SERVICE INFO – INA 0026

Hihnapyörän 535 0117 10 korvaaminen laturin vapaapyörällä 535 0105 10

Autonvalmistajat:	Dacia, Renault
Tuotenro INA:	535 0105 10 (uusi) 535 0117 10 (korvattu)
OE Nrot:	
Renault	77 00 110 616
Laturi nro:	82 00 323 137

Kuva 3: Tuotteen korvaaminen

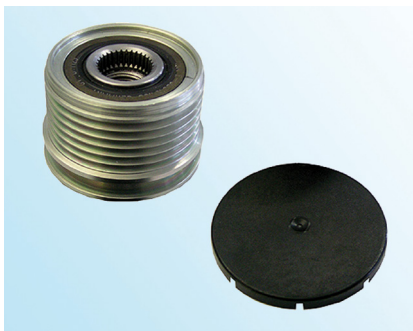
Värähtelyvaimenninta LuK-AS Nrot 535 0117 10 (kuva 1) ei enää toimiteta ja se on korvattu tilausnumerolla 535 0105 10 (kuva 2).

1. Poista moniurahihna.
2. Tarkasta kaikki hihnakäytön komponentit ja vaihda vialliset.
3. Irrota alkuperäinen hihnapyörä laturista. (ks. kuva 3)
4. Asenna laturin vapaapyörä 535 0105 10 erikoistyökalun avulla. (ks. kuva 4)
5. Asenna suojakansi vapaapyörään huolellisesti.
6. Asenna moniurahihna
